380-kV-Leitung Wahle - Mecklar

Abschnitt : UW Hardeggen - UW Mecklar, LH-11-3040
Teilabschnitt C: UW Hardeggen - Landesgrenze NI/HE

Sonderlageplan
Mast-Nr. C092 - Mast-Nr. C095

Deckblatt

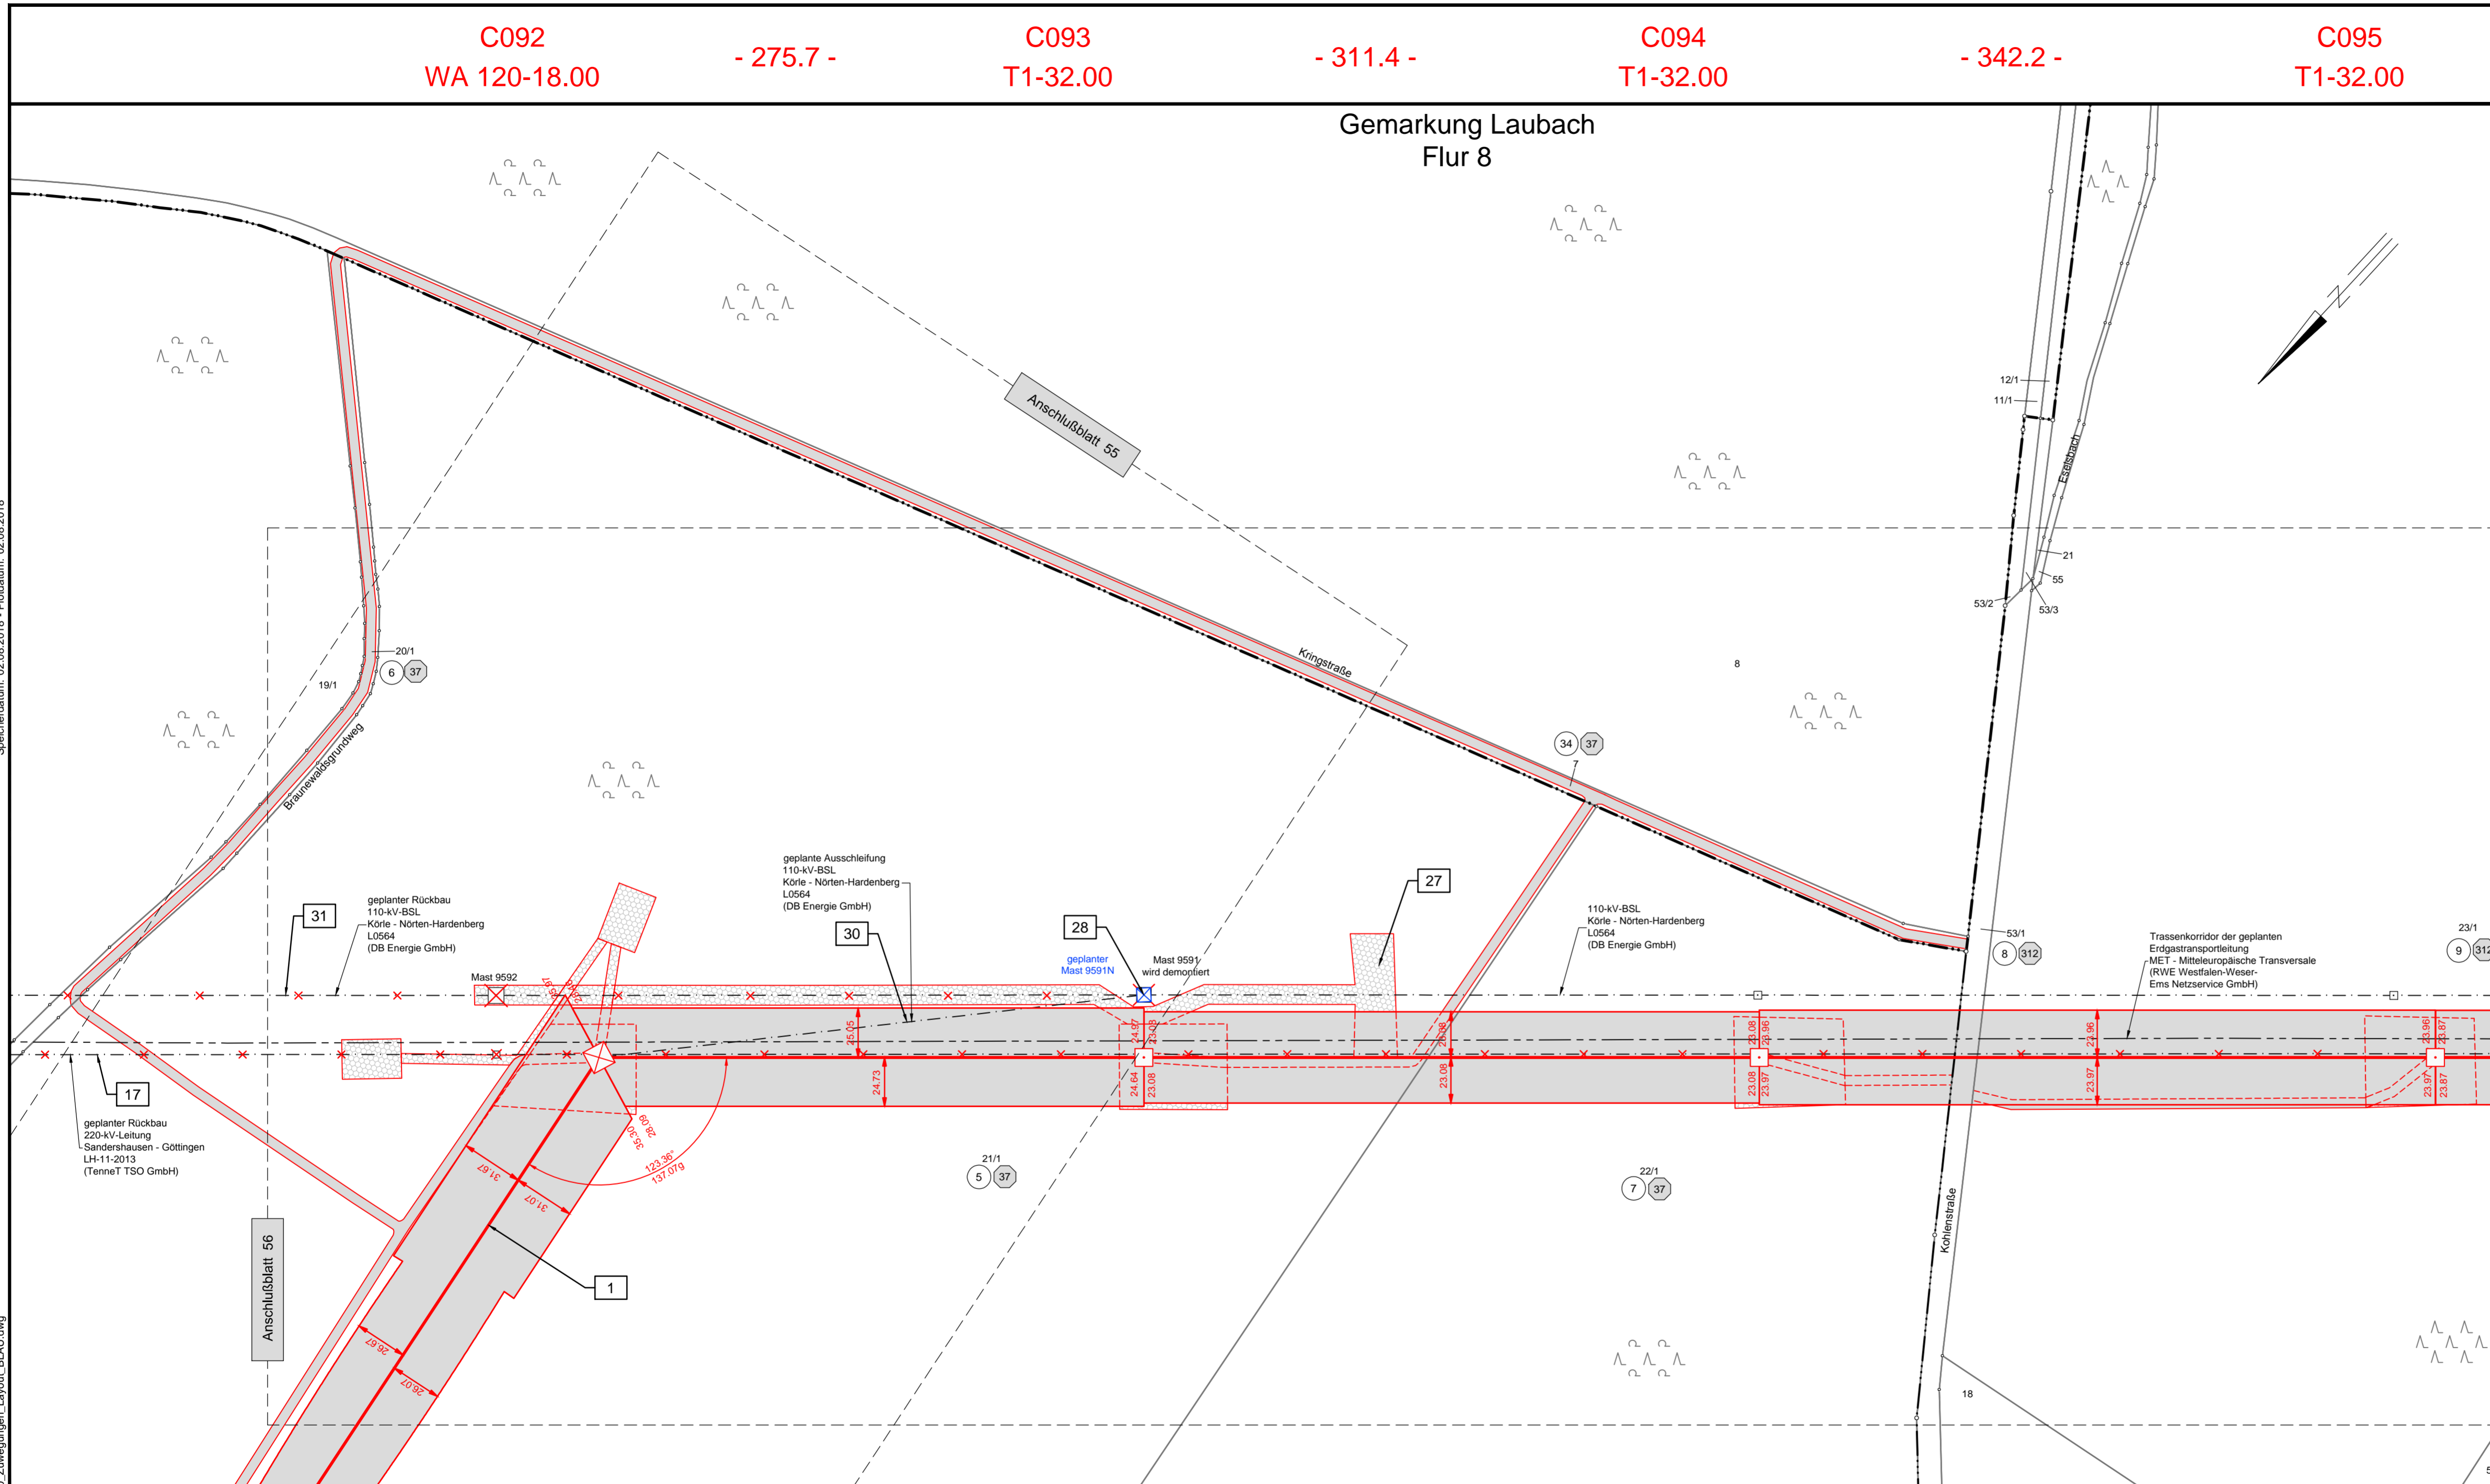
Darstellung in blau entspricht Deckblattänderung
